Modulo per la presentazione delle osservazioni per i piani/programmi/progetti sottoposti a procedimenti di valutazione ambientale di competenza statale

ID: Codice procedura (ID_VIP/ID_MATTM):10844

Impianto per la produzione di energia elettrica da fonte eolica, costituito da 6 aerogeneratori della potenza complessiva di 37,2 MW, un sistema di accumulo da 25 MW e relative opere connesse in località "Rempillo" nel comune di Pitigliano (GR).

ALLEGATO alle OSSERVAZIONI all' IMPIANTO EOLICO denominato REMPILLO nel COMUNE di PITIGLIANO (GR). Composto da n. 5 immagini e n. 5 pagine

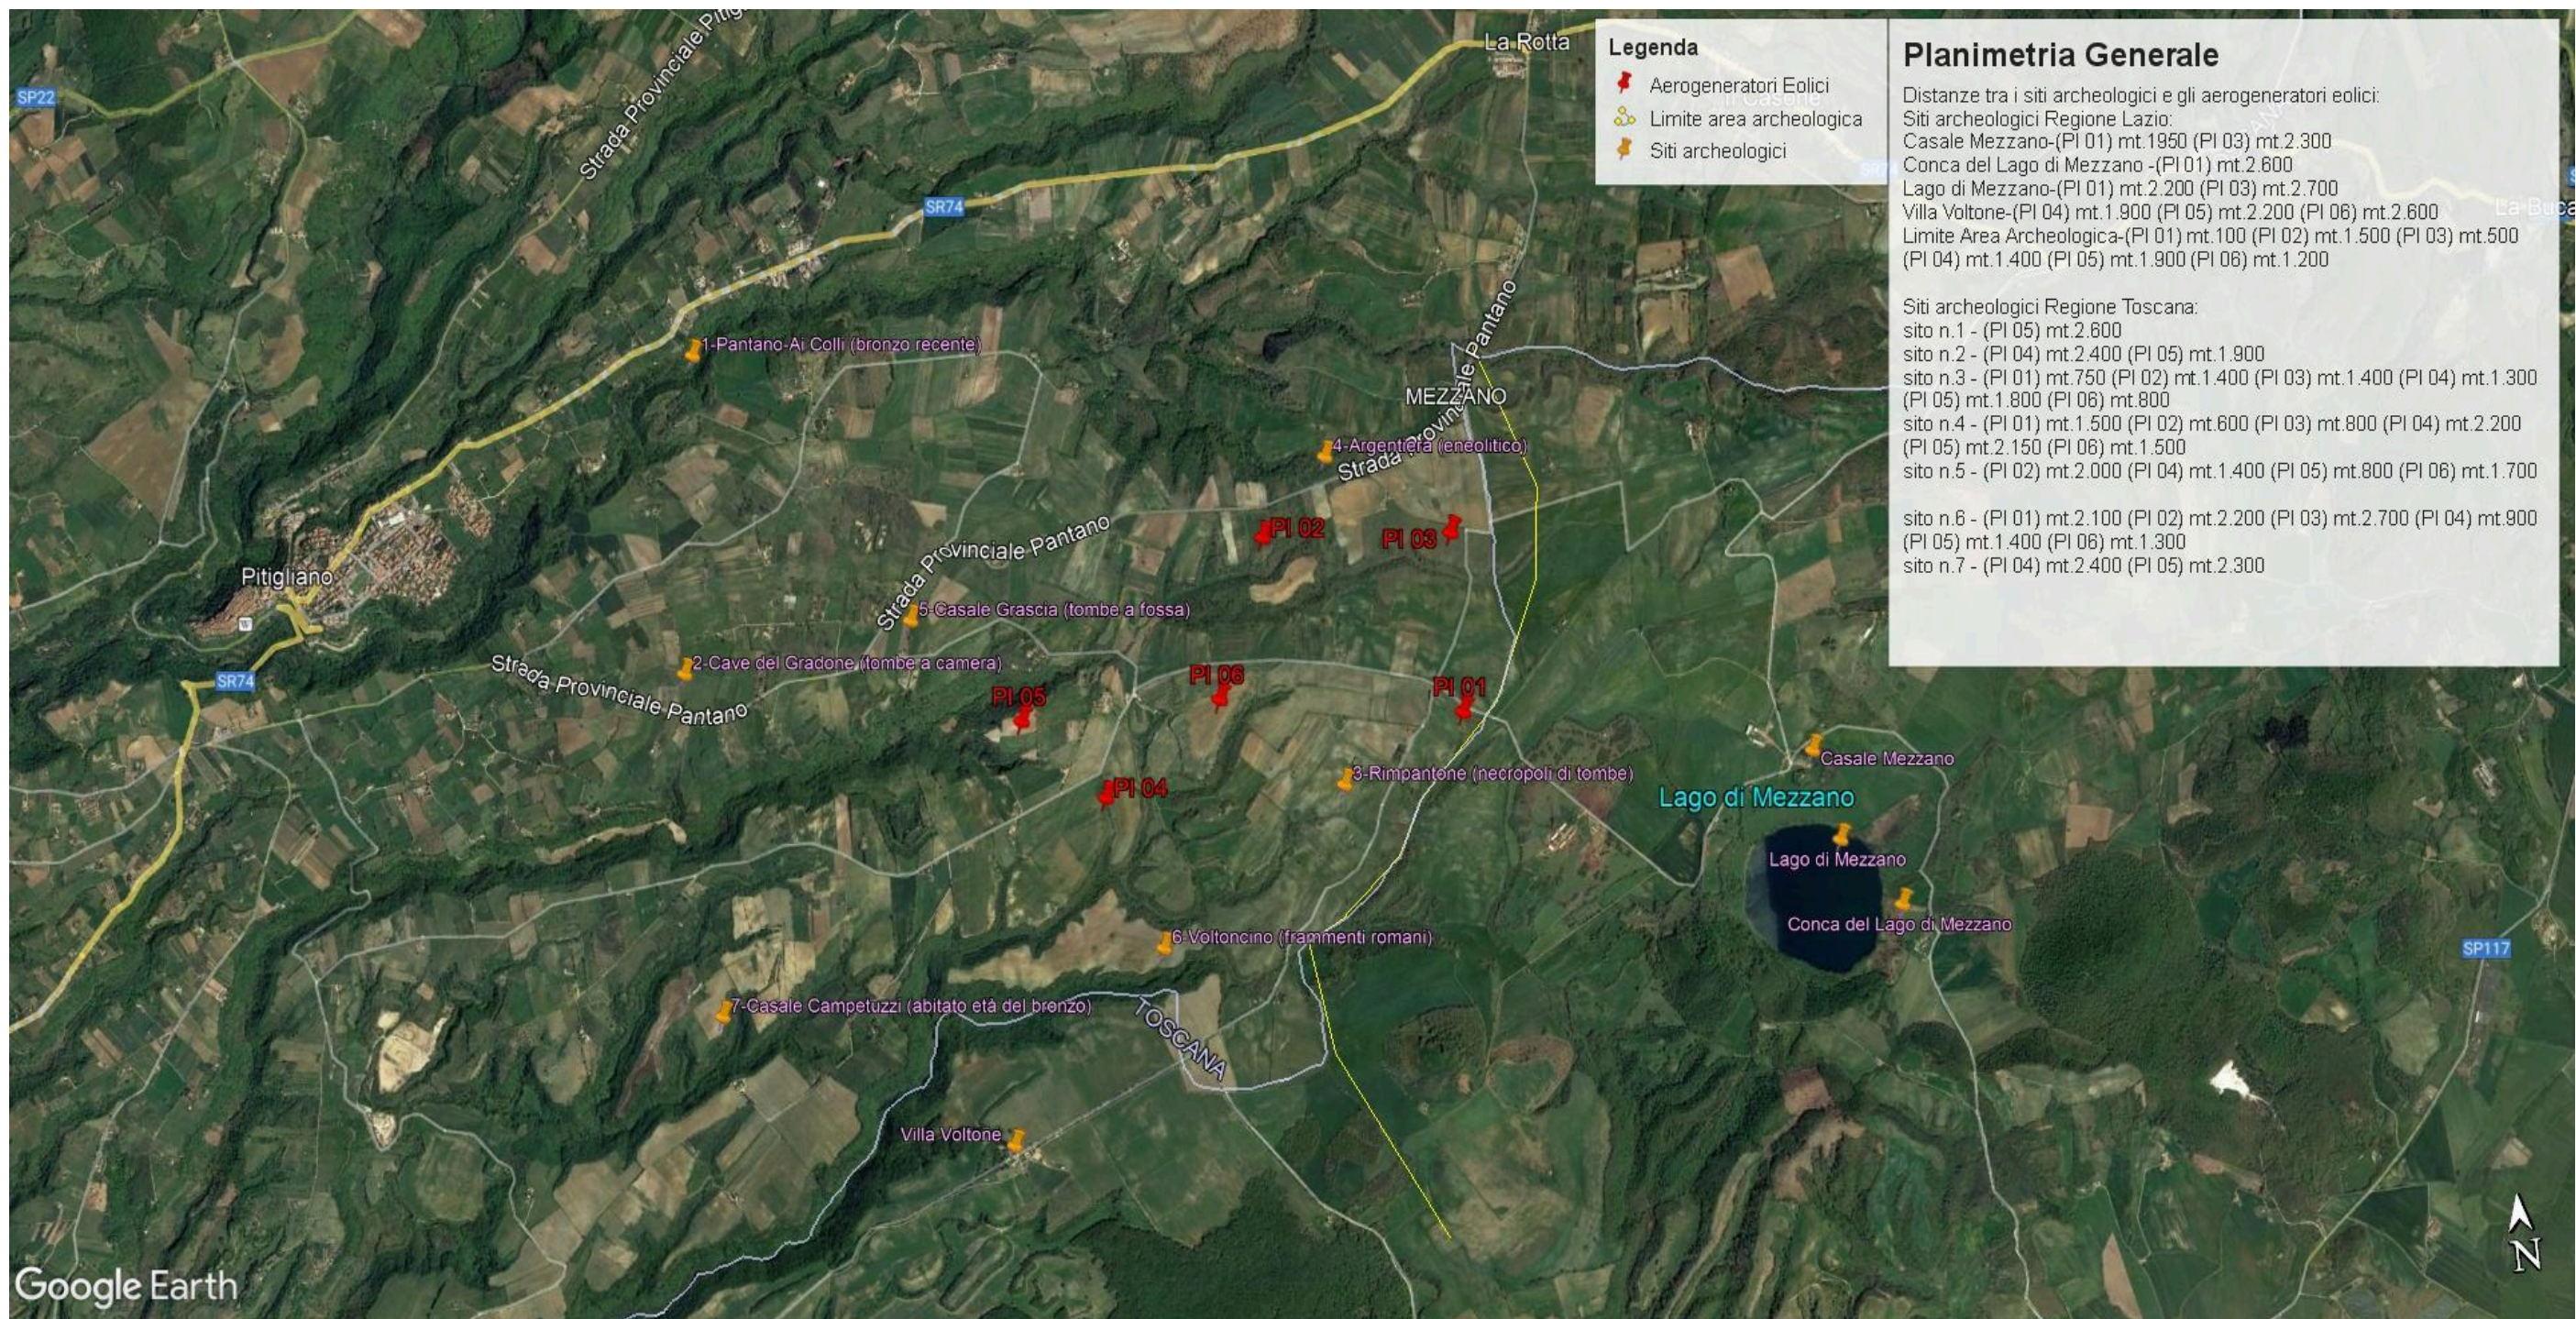
Inoltre, la zona in cui insisterebbe l’impianto eolico industriale Rempillo è compresa nelle fasce di rispetto di 3 km di diversi beni archeologici tutelati dalla parte II del Codice dei Beni Culturali (vedi Allegato, immagine n. 3). Inoltre le pale P04 e P05 ricadono all’interno di un’area archeologica che la Proponente vorrebbe cancellare per il semplice fatto che non è riportata nel documento regionale ma nel documento provinciale come meglio dettagliato nell’Osservazione n. 5. Alla luce di quanto documentato appare chiaro quindi che la collocazione dell’impianto non ha tenuto conto alcuno dei vincoli dell’area nella quale è stato progettato e l’inserimento dell’impianto eolico nel paesaggio e sul territorio non è corretto (Allegato IV delle Linee guida nazionali di cui al D.M dello Sviluppo economico del 10.09.2010).

- h) Le zone di interesse archeologico evidenziate nell'immagine n. 3 a cui si aggiungono anche l'importante abitato protostorico di Sorgenti della Nova e Ruderì del Castello altomedioevale che si trovano a circa 4 km dalle aree in cui è stato progettato l'impianto eolico industriale. Poco più lontano i resti del castello medioevale “Morroneccio”. Nell'area vasta le preziose necropoli eneolitiche (Poggi Alti) ed etrusche di Pitigliano, Sovana e Sorano.

Immagine n. 4 Situazione di saturazione da impianti FER nella provincia di Viterbo. Non sono riportati gli impianti fotovoltaici e agrivoltaici che hanno inciso per buona parte nel cumulo di impianti FER per superare già nel 2023 gli obiettivi del PNIEC assegnati alla Regione Lazio per il 20230.

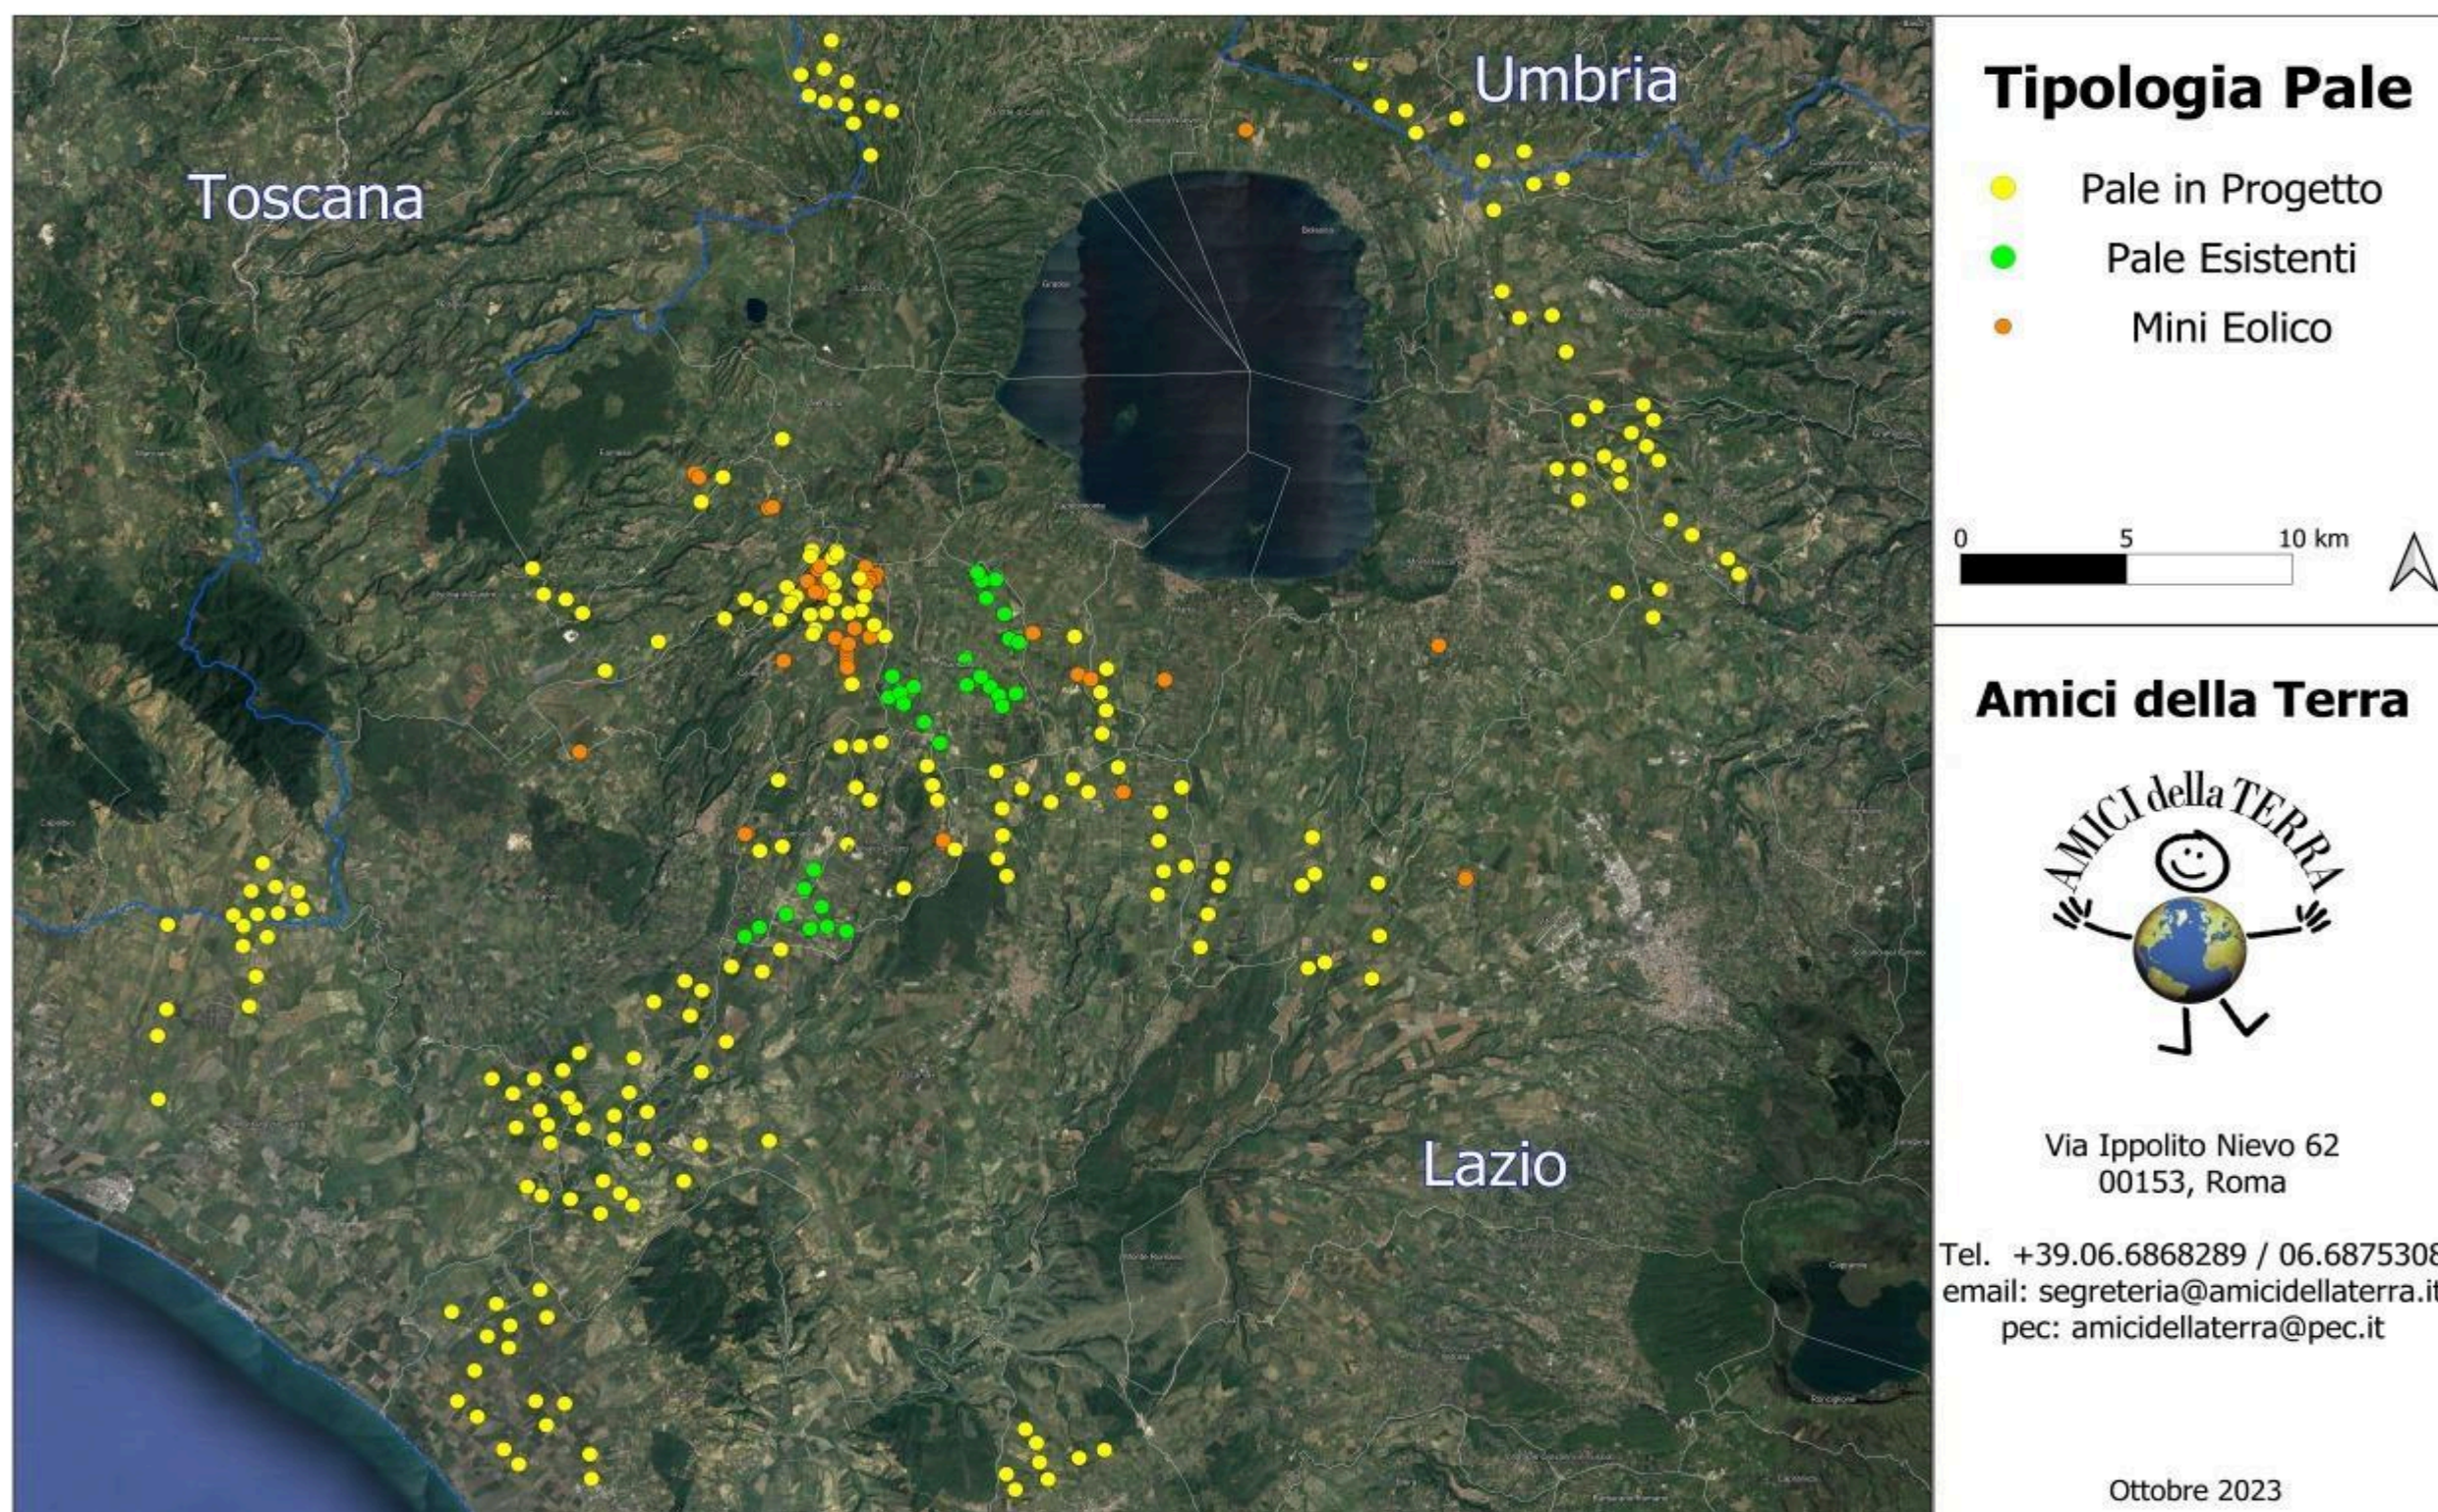
Quindi anche la Regione come Ente deputato dalla normativa nazionale a legiferare sulle aree idonee e non idonee si è espressa riguardo al fatto che abbia assolto ai doveri e alle quote stabilite dal PNIEC e in ambito regionale la provincia di Viterbo è stata quella con il più alto tasso di impianti FER tra tutte e quindi ormai satura ed il cumulo degli impianti FER installati, autorizzati e in progetto rappresenta una elevata criticità per la sostenibilità ambientale di ulteriori eventuali iniziative. L'impianto eolico " Rempillo" pur essendo "esterno al confine provinciale e regionale ma nelle sue immediate vicinanze (a soli 100 metri i primi due aerogeneratori) oltre ad impattare sul territorio e sulle economie di tre Comuni del Lazio (Farnese, Valentano e Latera) si trova nelle fasce di rispetto dei Beni di notevole interesse pubblico come si è evidenziate nelle Osservazioni nn. 1 e 2 e crea anche degli impatti negativi anche sui beni naturalistici come verrà dettagliato nell'Osservazione n. 4. Inoltre andrebbe a sommarsi al già enorme cumulo di impianti eolici e fotovoltaici e geotermici che già creano una elevata criticità ambientale nella provincia di Viterbo e interferiscono anche con il territorio toscano come si può vedere dalle immagini nn. 4 e 5 dell'Allegato n. 1.
